# VKMA 04108

Nyomtatási hiba a Beszerelési Útmutatóban,  
**CSAK az angol nyelvű részben**

Műszaki adatlap R1

FORD Fiesta, Focus, Transit, Tourneo, Galaxy,  
S-Max, Mondeo - 1.8 DI, Turbo DI, TDCI, TDDI

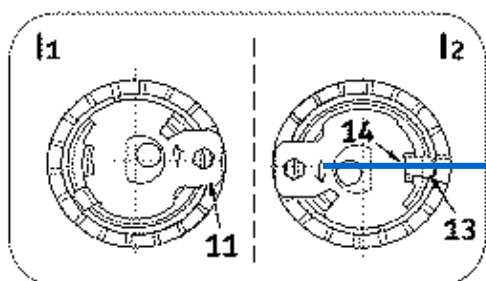
VKMA 04108 → Hiba a Beszerelési Útmutatóban, CSAK az ANGOL nyelvű részben – 21. lépés.

A lentebbi I1 & I2 rajzon az szerepel, hogy a feszítőgörgő állítólemezt az óramutató járásával ellentétesen kell elforgatni, míg a szerelési útmutatóban (21. lépés) ez az óramutató járásával egyezőként szerepel!

Óramutatóval ellentétesen

A helyes lépés az, hogy az állítólemezt az óramutató járásával ellentétes irányba kell fordítani!

Helytelen beállítás (óramutató járásával egyező) esetén a vezérműszíjat túlfeszítjük, ami meghibásodások fellépéséhez vezethet.
